**Vorst Laakdal  
 Veerle Heide**

**Rapport Veerle Heide  
 inzake :**

**Foute aanleg van  
 bliksemafleiders**

## Kerk Veerle - Heide Zélf s de regels van goed vakmanschap met de voeten getreden.

Dit is de oude aarding met koppeling en opstijgleiding die los hing.

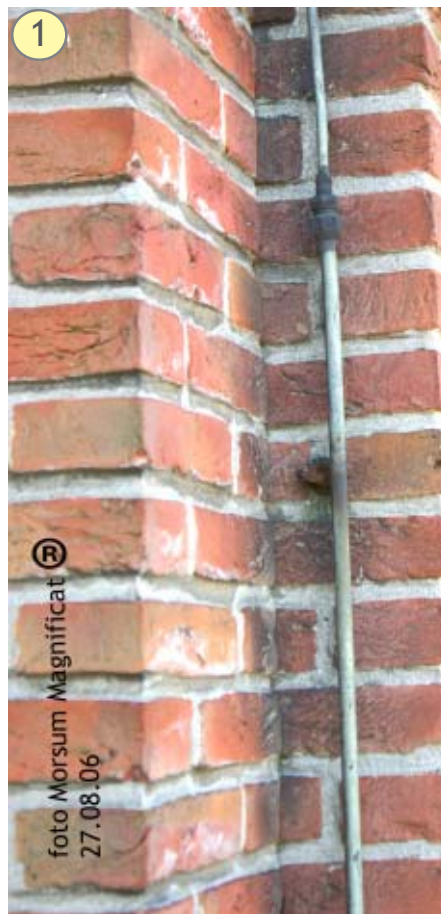
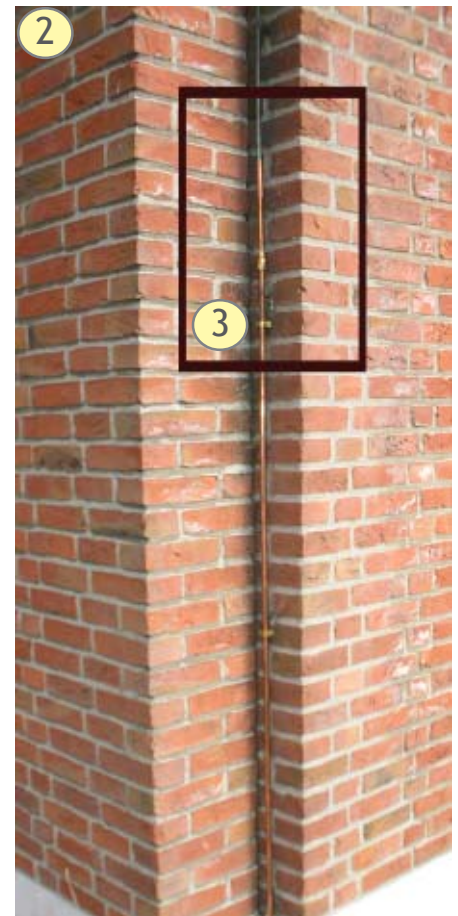
Waarom de opstijgleiding precies werd vernieuwd is ons niet duidelijk, wat ons wel duidelijk is, is dat hier een dubbele inbreuk te zien is:

1. het met holle buisjes verlengen <foto 2> van de daalleiding,
2. de verlenging opzichzelf (regels van goed vakmanschap met voeten treden).

De vernieuwde situatie is <bliksem>technisch gezien nog slechter dan voordien vanwege de extra koppeling.

Concreet wil dat dus zeggen dat alle holle buisverbindingen, die hier werden gebruikt, sinds mei 1985 niet meer toegelaten zijn !.

Dat het niet te verantwoorden is om de daalleiding met 150mm te verlengen is één punt, de niet toegestane hollebuisverbinding is twee. De persingen zijn evenmin voldoende zodat het geleidingscoëfficiënt onvoldoende is.

**Maar** bovenstaande tekst (cursief en blauw) is in het Addendum van de NBN C18-100 van mei 1985 "artikel 3.6.2.c <laatste alinea> **geschrapt**, bijgevolg mag deze techniek sindsdien niet meer gebruikt worden !

"De minimum trekvastheid van de verwezenlijkte verbindingen moet groter zijn dan of gelijk zijn aan de trekvastheid van de geleiders of delen van de installatie die met elkaar worden verbonden.

De "Niro clip" zoals ze te Veerle Heide is gemonteerd (zonder rosette).

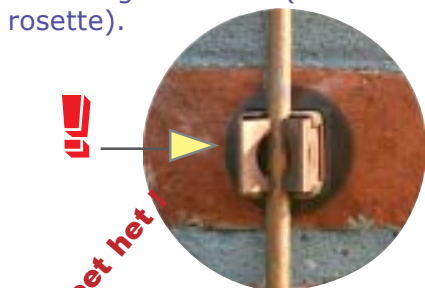
Bij het plaatsen van de daalleidingen is hier een gat in het metselwerk geboord en vervolgens een plug geplaatst.

De "Niro clip" dient, zoals de instructies van de fabrikant dat voorschrijven, te worden gebruikt met een "Rosette", dit om te beletten dat er water in het boorgat dringt.

De regels van goed vakmanschap werden ook hier met de voeten getreden.

De 2 metalen ringen (hier zien we er maar 1) waarop het uurwerk is gemonteerd moeten met de daalleiding verbonden worden.

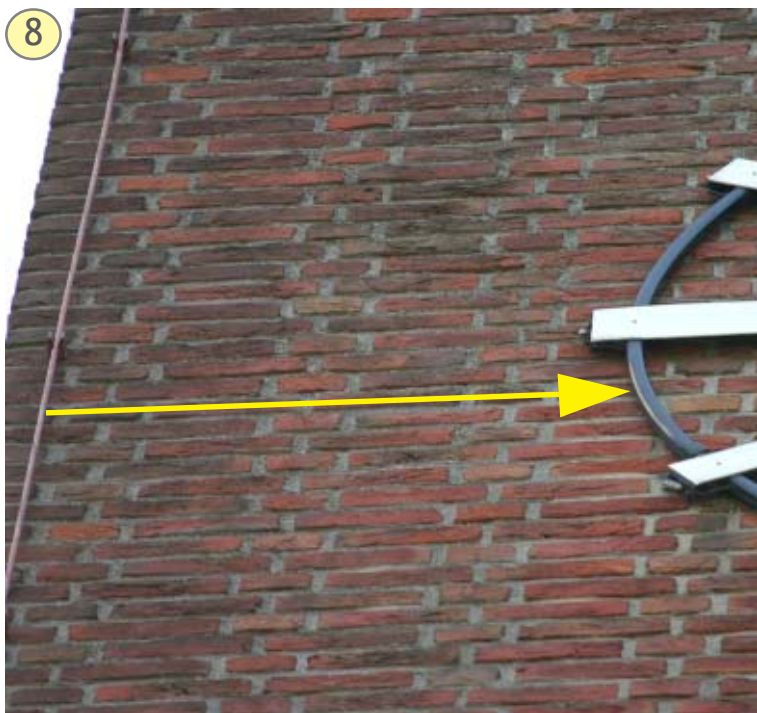
bevestigd, die metalen delen bevinden zich binnen de zone zodat ze op een elektrisch geleidende wijze met de daalleiding moeten verbonden worden. *Deze materie is geregeld in de NBN C18-100 art.3.2.3.1.*

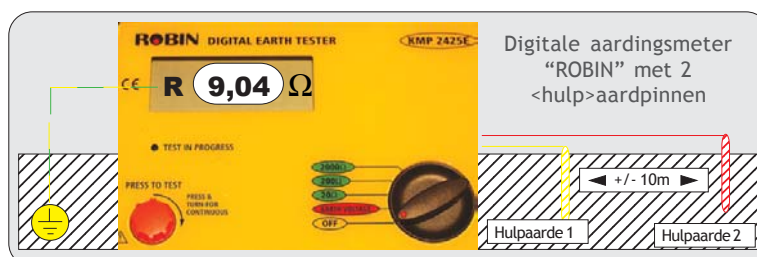
Elke daalleiding moet via een aarding met de grond verbonden worden en de individuele spreidingsweerstand van de aarding moet kleiner zijn dan 10 Ohm.

Wanneer de installatie één geheel vormt, zijn de aarding via het mazennet met elkaar verbonden, de totale spreidingsweerstand van alle aarding mag maximum 5 Ohm zijn. Een meting die op 20 september 2006 in de voormiddag werd uitgevoerd geeft een totale spreidingsweerstand aan van +/- 9 Ohm, daarbij werden de hulpaarding van het meettoestel in verschillende posities geplaatst, nergens was het resultaat beter dan 8,8 Ohm.

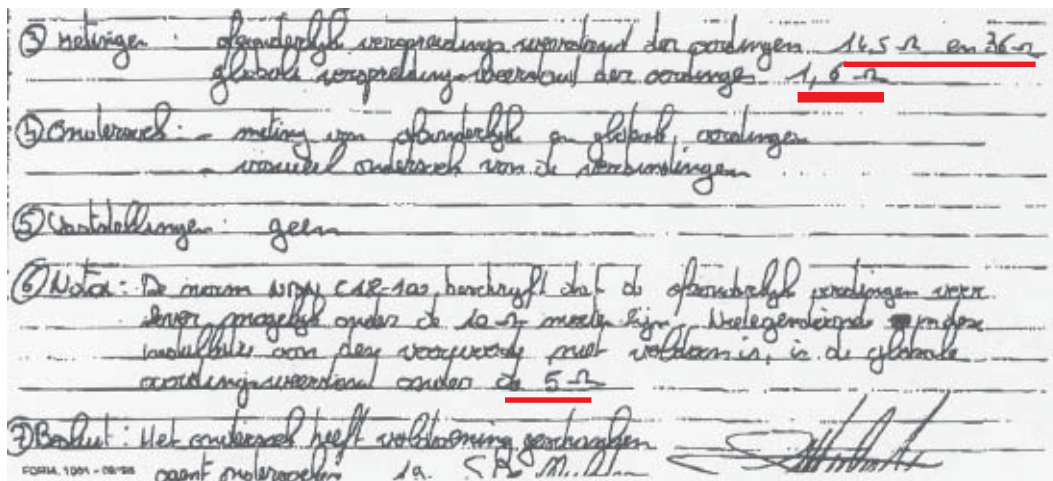
Dit is een deel van het keuringsverslag van TBV van 15 maart 2003 (19/000315/02) voor een bliksemafleider die door de firma HELEBLITZ op het Huis van de Parlementsleden is aangelegd. Agent onderzoeker n°19 S.D.M. schrijft dat de parallelschakeling van een aarding van 14,5 en 36 Ohm resulteert in een spreidingsweerstand van 1,6 Ohm !

handelen die we in ons bezit hebben, willen we er toch één uithalen; dat van Technisch Bureau Verbrugghen van een installatie op de gebouwen van “De Kamer” te Brussel (Leuvenseweg). Met dat verslag bewijst TBV van die materie geen snars te snappen, zelfs de Wet van Ohm kennen ze niet !
